Projet de centrale photovoltaïque
flottante sur la retenue collinaire de
Piton Marcelin

Mémoire en réponse à la MRAe

Le présent document constitue le mémoire de réponse du pétitionnaire aux recommandations formulées dans l'avis de de la MRAe n° 2022APREU8, avis daté du 2 août 2022 dans le cadre de l'instruction de l'évaluation environnementale déposée par Akuo Indian Ocean pour la réalisation d'une centrale photovoltaïque flottante sur la retenue collinaire de Piton Marcelin.

Carte 35

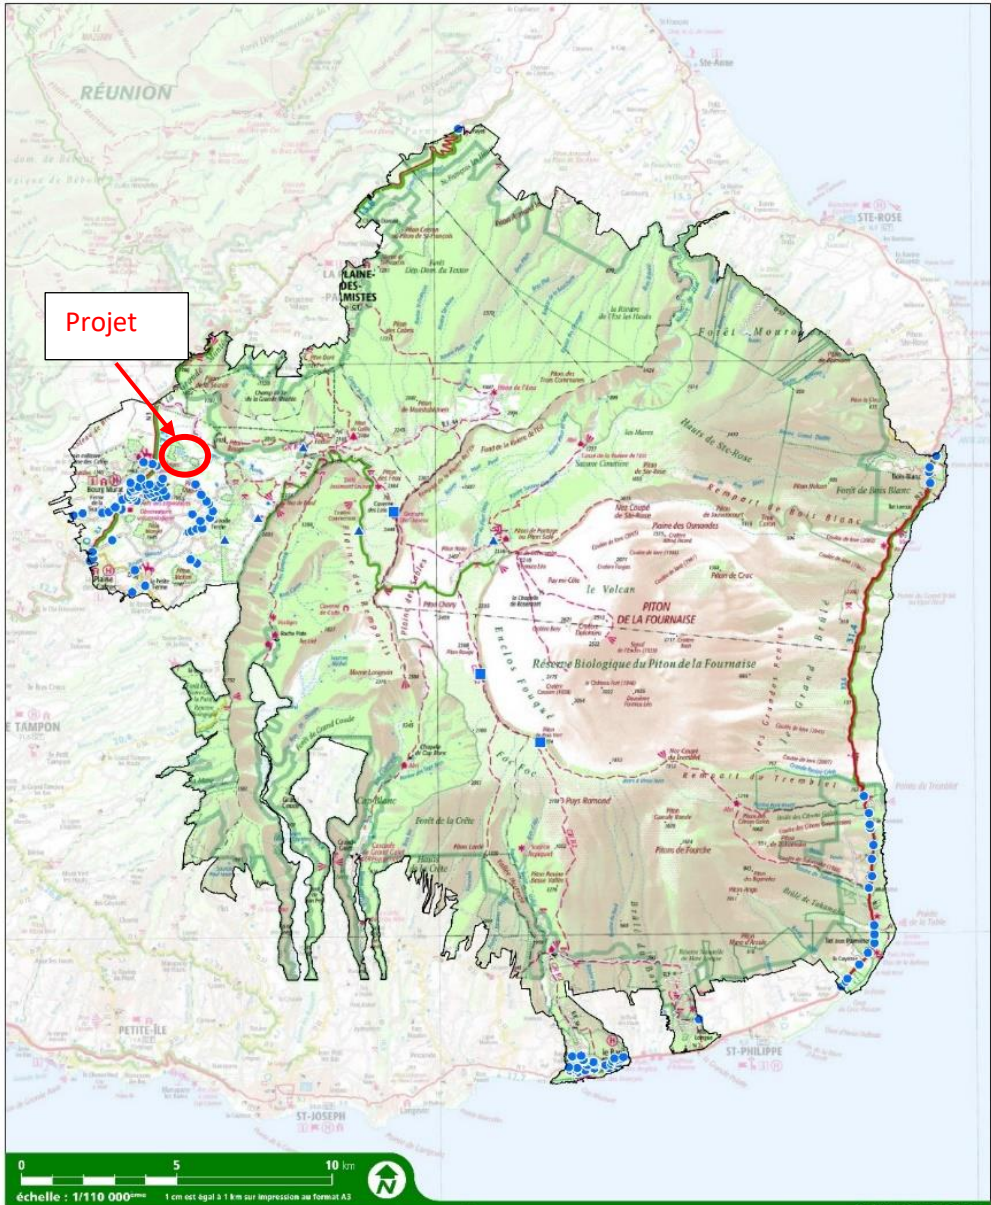
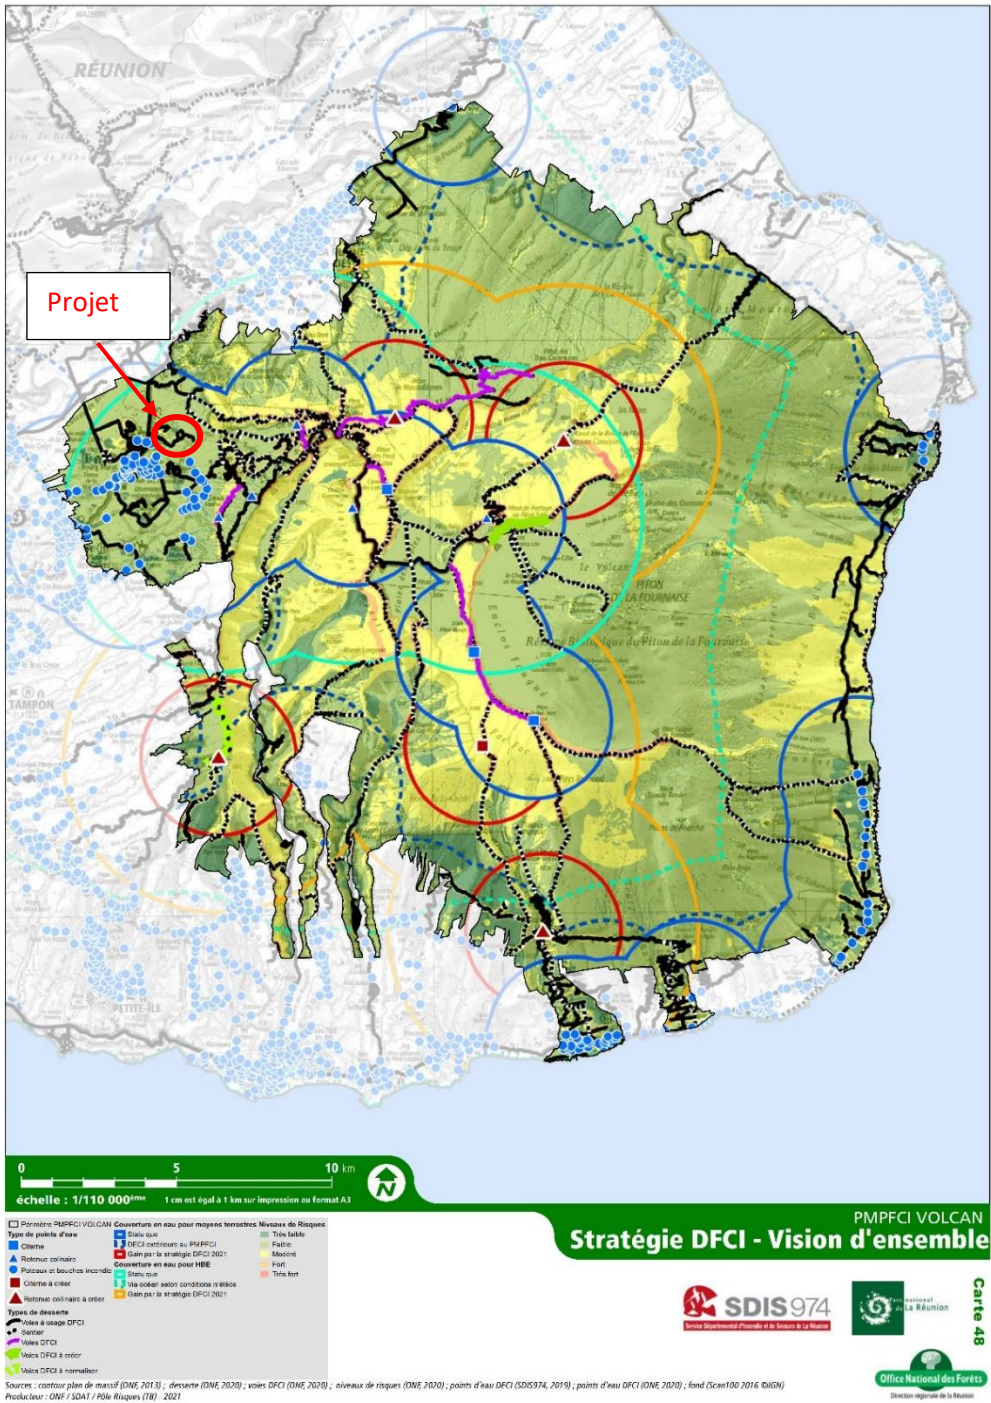
Recommandation de la MRAE :	Réponse du porteur de projet :
<i>« Compte tenu de la remise en cause du rôle secondaire de défense des forêts contre les incendies pour l'alimentation possible des hélicoptères bombardiers d'eau par l'installation des panneaux sur la retenue collinaire, l'Ae recommande de compléter le rapport d'une évaluation des conséquences de la perte de</i>	<p>Chaque incendie de forêt détruit tout ou partie des animaux et végétaux sur son passage ; seuls certains oiseaux arrivent à s'enfuir à l'approche du front de feu.</p> <p>Le dispositif de lutte contre les feux de forêt et d'espaces naturels à La Réunion repose sur une anticipation forte pour détecter rapidement les départs de feu et engager les moyens adaptés.</p>

cet usage en cas d'incendie et de justifier de l'équivalence du dispositif de compensation proposé. »

Le site d'implantation du projet de centrale solaire photovoltaïque flottant (localisé sur la carte ci-dessous) se situe dans le plan du massif du volcan, où l'on compte 8 équipements de type DFCl. Ces équipements intègrent en complément de nombreuses retenues collinaires dont l'usage initial est agricole. Ce réseau constitue un apport d'eau supplémentaire non négligeable parfois disposé dans des zones stratégiques. Les services de la DAAF ont recensé les retenues collinaires à usage agricole (103 identifiées pour le périmètre du PMPFCI Volcan).

Toutefois comme indiqué sur la carte ci-dessous, **la retenue collinaire PITON MARCELIN, n'est aujourd'hui pas identifiée comme points d'eau DECI ou DFCl ni dans les plans de développement de ces points d'eau.** Aussi cet ouvrage d'irrigation agricole reste un moyen complémentaire pour renforcer le dispositif de lutte contre les feux de forêts. Aussi, et dans ce sens, il est prévu d'équiper le site en amont avec un Point d'Eau Incendie (PEI). Ce PEI sera accessible aux sapeurs-pompiers, en tout temps, sans nécessiter d'entrer dans l'enceinte photovoltaïque (Annexe 1 : voir échanges avec le SDIS).

La compensation, liée à la perte d'usage de la retenue collinaire comme moyen complémentaire de lutte contre l'incendie, qui prévoit une borne incendie ne permettra pas le remplissage des hélicoptères bombardiers d'eau mais des camions citernes incendie.

La compensation de cet usage par un Point d'Eau incendie à l'aval du site permettra donc bien de renforcer le dispositif de lutte contre les incendies.

A noter également, que 3 autres retenues collinaires sont identifiées dans le dispositif et localisées dans un rayon de 2 km à vol d'oiseau de la retenue collinaire.

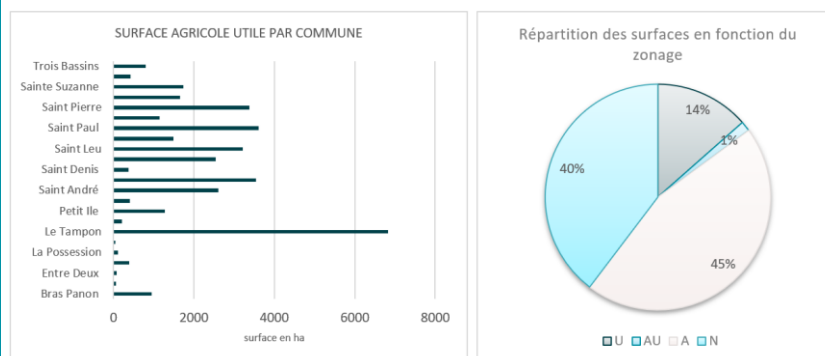
Recommandation de la MRAE : Réponse du porteur de projet	
<p>« L'Ae recommande au porteur de projet de faire mention d'autres secteurs</p>	<p>La réalisation d'une centrale photovoltaïque flottante est issue d'un appel à projet passé en 2020 par la commune du Tampon.</p>

alternatifs d'implantation raisonnables envisageables a minima à l'échelle intercommunale et de conduire à une analyse au regard des enjeux de paysage et de ressource en eaux pour faire valoir le moindre impact environnemental du site retenu. »

Le choix des élus locaux d'implanter le projet sur cette retenue a été guidé d'une part par la possibilité qu'offraient les documents d'urbanisme à accueillir des projets d'énergies renouvelables et d'autre part à limiter les incidences sur l'environnement en termes d'artificialisation des sols.

En effet, pour limiter l'artificialisation des sols et maîtriser la consommation d'espace naturel et agricole, les terrains à privilégier pour l'implantation des projets de centrales photovoltaïques sont les sites déjà dégradés ou artificialisés. Ce point est d'ailleurs indiqué dans la circulaire du 18 décembre 2009 relative au développement et au contrôle des centrales photovoltaïques au sol qui réaffirme la priorité donnée à l'intégration du photovoltaïque aux bâtiments et sur les sites déjà artificialisés. Ainsi, pour les implantations au sol, il convient de privilégier les zones urbanisées (U) et à urbaniser (AU) des plans locaux d'urbanisme (PLU).
